3. 岩井川ダム地点の地質調査結果について

3. 2 岩井川ダム F-9 断層などの奈良市斎場移設計画地への影響

4. 斎場移設計画地周辺の地質条件について

第3図 奈良市齋場計画予定地と岩井川ダムでの断層との関係

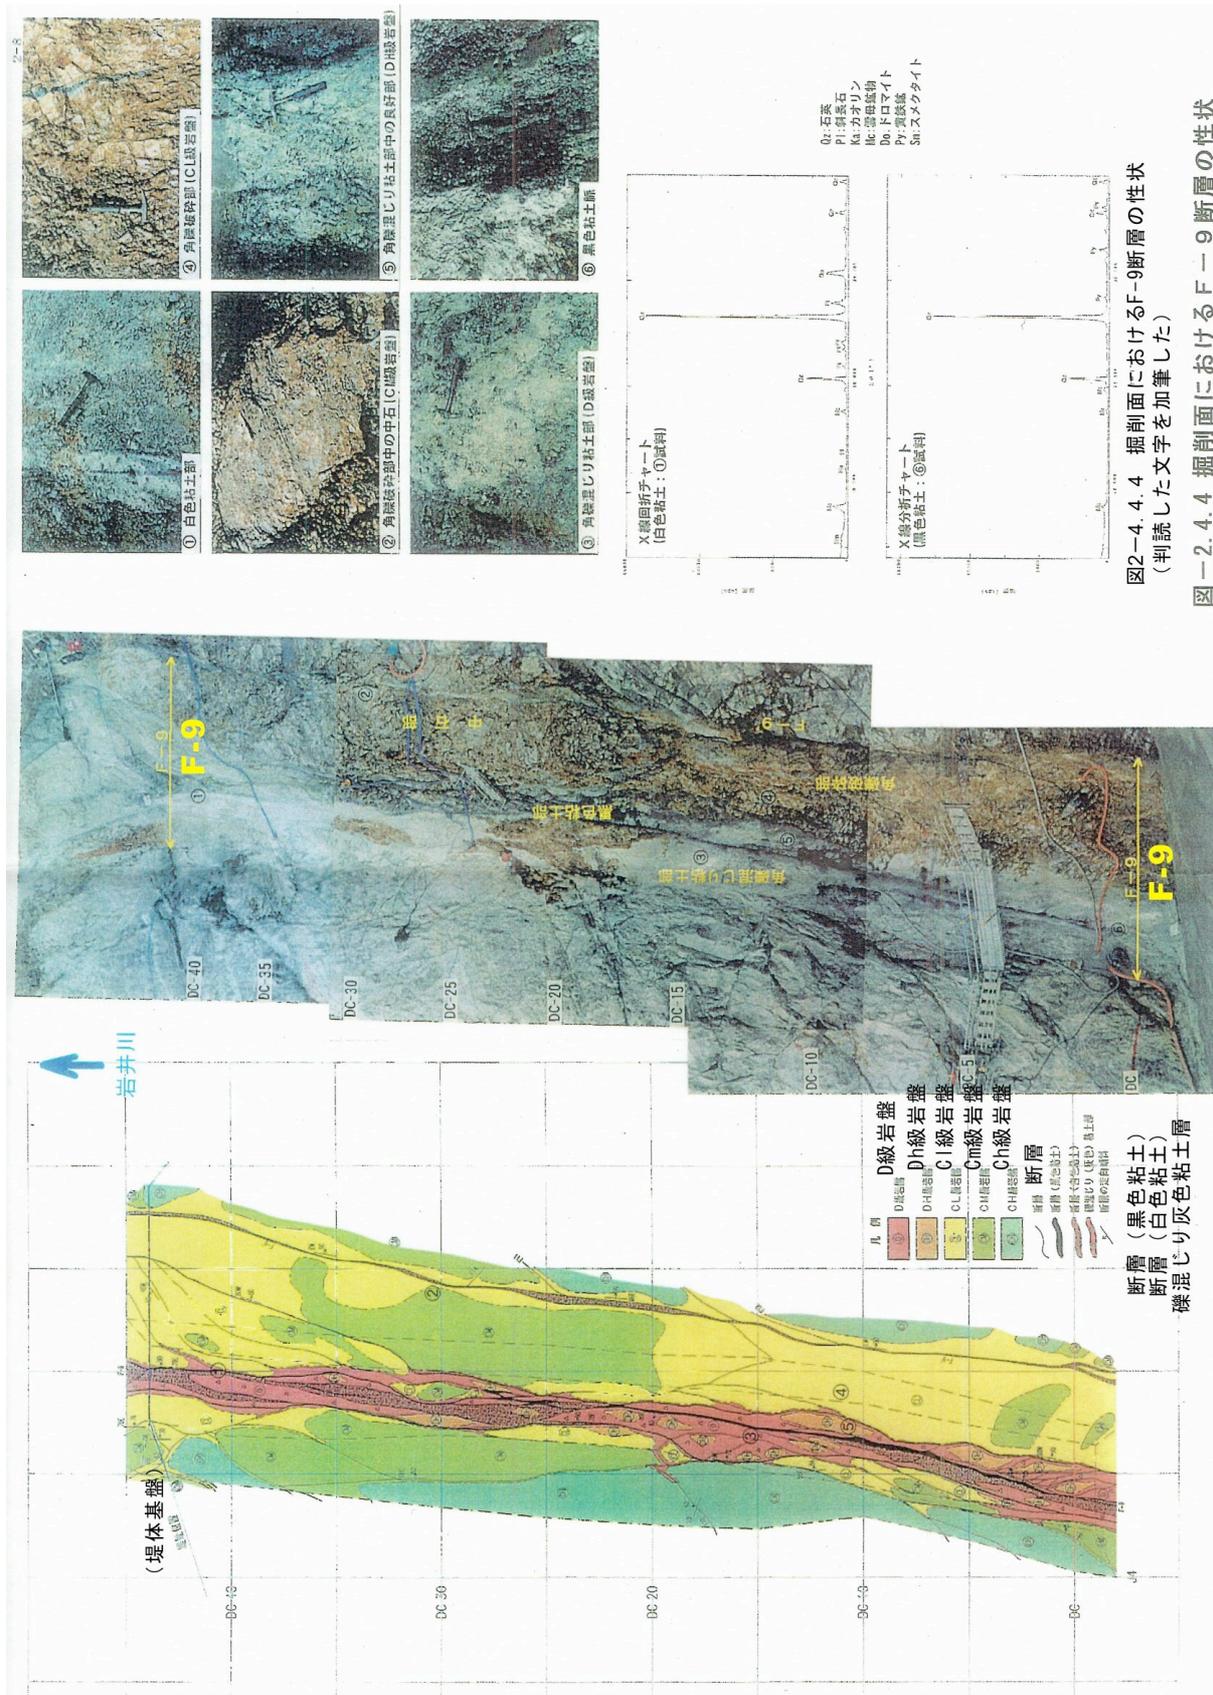
第 3 図は国土地理院の電子国土地図（1/2.5 万）に断層と斎場移設計画地、高架道路取り付けルートを青色記入したものである。断層は既知の三百断層、高樋断層と市ノ井断層が奈良盆地西縁部をほぼ南北に通っている。岩井川ダムで確認された断層は工事誌の図 2.4.2 と図 2.4.3 に基づいて赤太線で示した。岩井川ダムのこれらの断層は既存の研究報告書には知られていない。よって、断層の性質（横ずれ断層や逆断層など）、活動時期、形成機構などは不明である。しかし、断層の特徴は工事誌で明らかにされている。それは次の点である。

- (a) 東西性の断層が卓越する（F-9, F-11, F-a）。
- (b) 精査された河道軸部の F-9 断層はほぼ垂直の断層面を持つ。
- (c) F-9 断層の破砕帯が 7～9m 形成されており、大規模な断層である。
- (d) F-9 断層の破砕帯は固結しておらず、軟弱な粘土が挟まれている。

- (1) 規模の大きい断層であるので、数 km 以上にわたって存在する。
- (2) 断層面が垂直であるので、断層の延長線は直線となる。つまり、地形に無関係に走向方向に伸びる。

したがって、岩井川ダムでの東西性断層の推定延長は第3図の赤破線となる。いずれの推定断層も齋場計画地近傍を通る。とくに、F-9断層の延長部は計画地の中央部に達する。

また、計画地付近で地質調査をおこなった際に、湧水地点の連続する方向から断層の存在が示唆された(4.2節に詳述)が、この推定断層と一致する可能性がある。F-9断層の延長であれば、計画地内の推定断層は幅10m規模の破碎帯を持つ可能性がある。

第4図 「新斎苑計画周辺の地質平面図」(一部) に加筆したもの

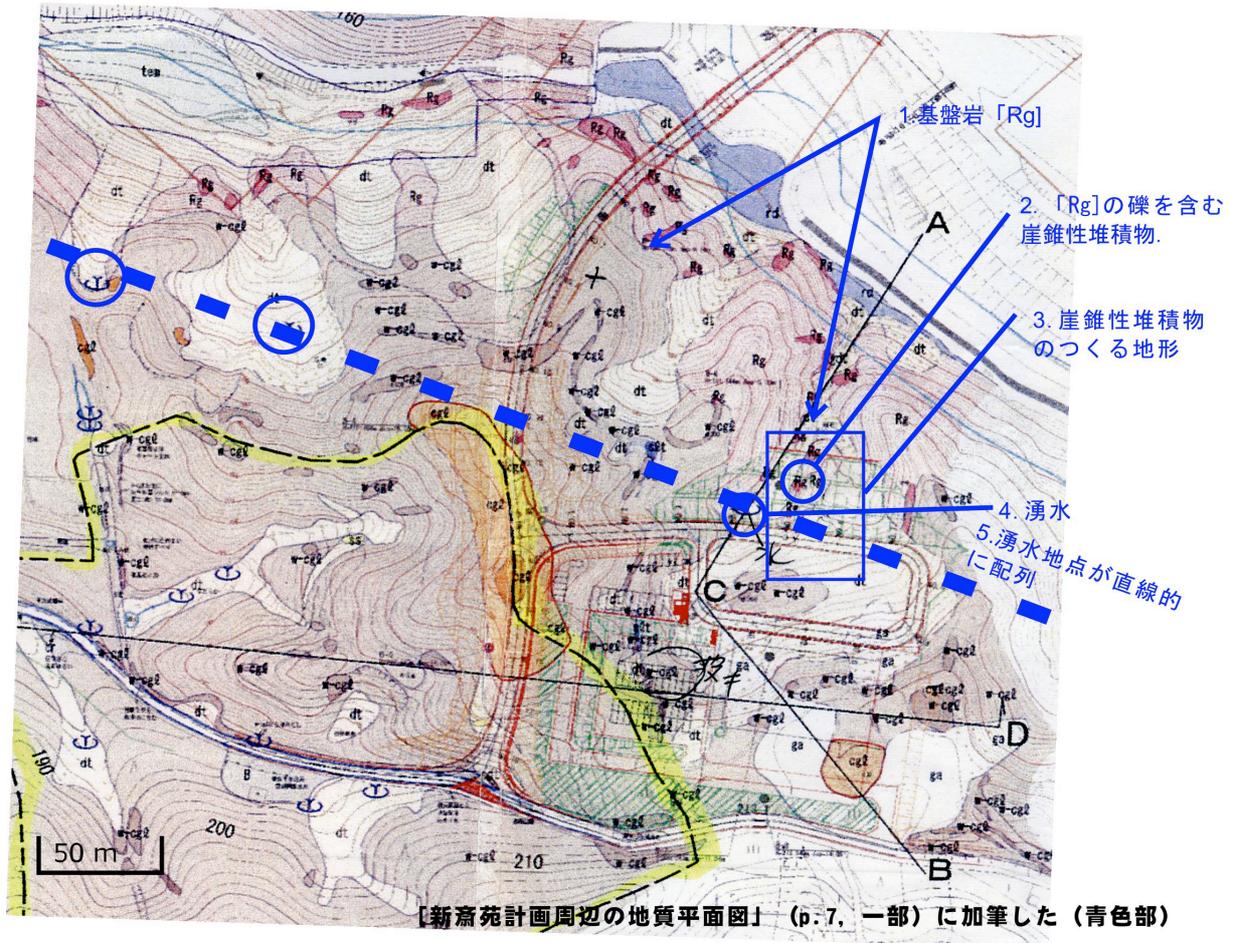
「新斎苑周辺の地質状況について」の7ページの図の一部に加筆したものを第4図として示す。現地調査で次の点が確認できた。

1. 領家変成岩類(基盤, Rg)は標高180mに露出する。表土の構成物(含まれる石ころ, 土の構成物)からこの高さより上は砂礫層(藤原層群)が覆うと推定される。
2. 花崗岩質変成岩の礫を含む崖錐性(がいすいせい)堆積物。図でRgとあるが、約30cm大の礫である。もともとは砂礫層(藤原層群)に含まれていたものが、風化して取り出された可能性がある(第5図)。
3. 崖錐性堆積物dtが標高180mから200m付近のゆるやかな傾斜面をつくる。厚さは約5m(～10m)である(第6図)。
4. 湧水地点: 崖錐性堆積物の下部(基底部ではない)からの湧水である。表層の地下水にしては湧水量が多い印象がする(第7図)。下流側に湿地を形成する。
5. 湧水地点が西北西—東南東方向(N70°W)に並ぶ(第4図の太い破線)。

1. これまでの地表踏査で Rg の露頭が記録されている箇所について，地層としての Rg が地表に露出しているのか，Rg に由来する巨礫が虚空蔵累層の地層に含まれているのかを調査すること。
2. これまでの地表踏査で断層が示唆されている区域について，断層であるか否かを明確にすること。
3. 岩井川ダム工事誌やその他の地質資料で明らかにされている近隣の断層に関連する断層その他の地質的特異性が本計画地にも存在するかどうかを調査すること。
4. 虚空蔵累層の堆積物の物理的性質を明らかにすること。

第8図 「新斎苑周辺の地質状況について」の断面図（一部）に加筆。盛土は厚い風化層，崖錐堆積物の上に計画されていること，湧水地点と推定断層部を含むことなどに留意する必要があると思われる。

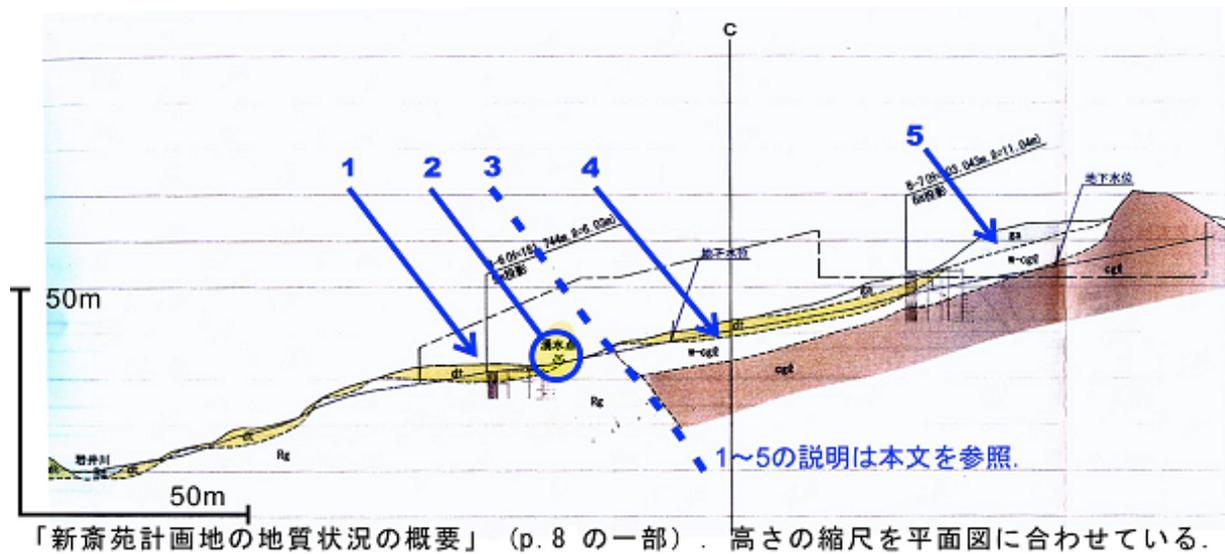
報告書「新斎苑計画地の地質状況の概要」の8ページの断面図の一部に加筆したものを第8図として示す。この報告書では地質図(平面図)と断面図のスケールが合っていないが、第8図ではほぼ合わせてある。この図の地点1～5に関するコメントを以下に記す。

1. ボーリング調査結果。標高181mから深度6.03m。地表から約2mが崖錐。標高約179mより下が基盤岩Rgである。
2. 花崗閃緑岩の上に崖錐堆積物が重なる地点で湧水がある。地下水面の等高線は上流側(高い側)の崖錐堆積物と風化礫岩からの延長部に引かれている。
3. 断層によって礫岩層などが切られている。ただし、図および説明文には断層との記述がない。
4. 風化礫岩と崖錐堆積物が厚い。断面図から約10mの厚さである。
5. 投棄物(ga, 建築廃材など)が大量にある。断面図で厚さ約5m, 敷地内での平面図でおおよそ5000m²が見積もられ、約2500m³を超える可能性がある。

最大約 20m の高さに谷部を盛土する計画になっており、盛土地盤の施工上の安全性には十分な留意が必要である。特に虚空蔵累層は掘削してほぐされた状態では、その粒度分布から極めて締め堅めが困難な土性を示すと予想されるので、土質改良と入念な施工が不可避であると考えられる。崖錐堆積物 dt もこれと本質的に同じであり、注意が必要である。

造成工事に際しては尾根部を切土し、谷部の崖錐堆積物、風化礫岩の上に盛土することになるが、これは、言わば新たな崖錐層を人工的に積み増すことであり、それ自体が危険性をはらんでいる。また、この盛土層は透水性が高い地下水を通しやすいので、これらの地層中または盛土中またはその下の崖錐層や風化帯の中に地下水面が形成される可能性がある。これは盛土層を力学的に不安定にする可能性が高いので、徹底した地下水排水工事が不可避と考えられる。また、地下水排除工事をおこなうと、地盤が乾燥し、湿潤状態時よりも崩れやすくなるので、このことを考慮した地盤改良が必要になると思われる。

さらに、盛土域に断層が推定されていることに注意が必要である。断層は活断層でなくとも、地震時に振動を大きくするなどの影響を与えるので、その影響に十分留意する必要がある。
